Ref.: Expte. N°15201-0184815-4
Licitación Pública N°01/17
“Terminación de 24 viviendas y
Urbanización de 100 lotes”
LAGUNA PAIVA – Dpto. LA CAPITAL

ACLARACIÓN POR CONSULTA N°1

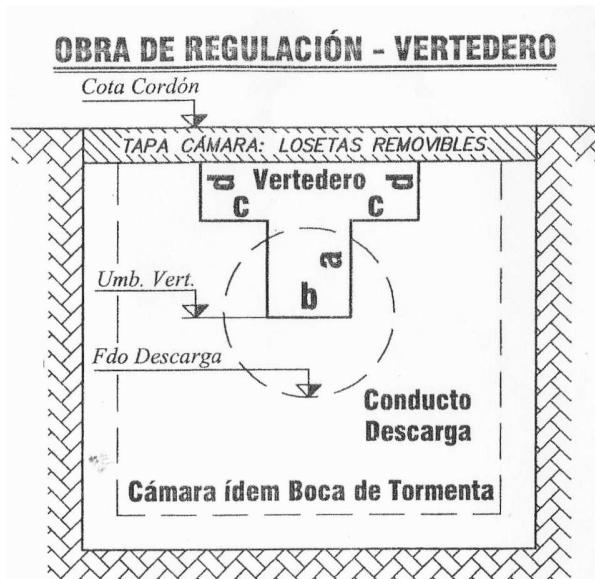
1) Con relación al rubro 6: “Desagües Pluviales” - Ítem d: “Cámara de captación con vertedero y descarga Ø 400 mm” y a los efectos de su cotización, se deberá considerar el siguiente esquema de diseño:

Descripción:

Cámara de H°A° ídem Boca de Tormenta o sumidero de un tramo, con tapa de losetas de H° removable y en cuyo ingreso llevará una reja para intercepción de sólidos.

Medidas:

- a = entre 0,30 m y 0,40 m
- b = entre 0,10 m y 0,15 m
- c = 0,10 m
- d = 0,30 m
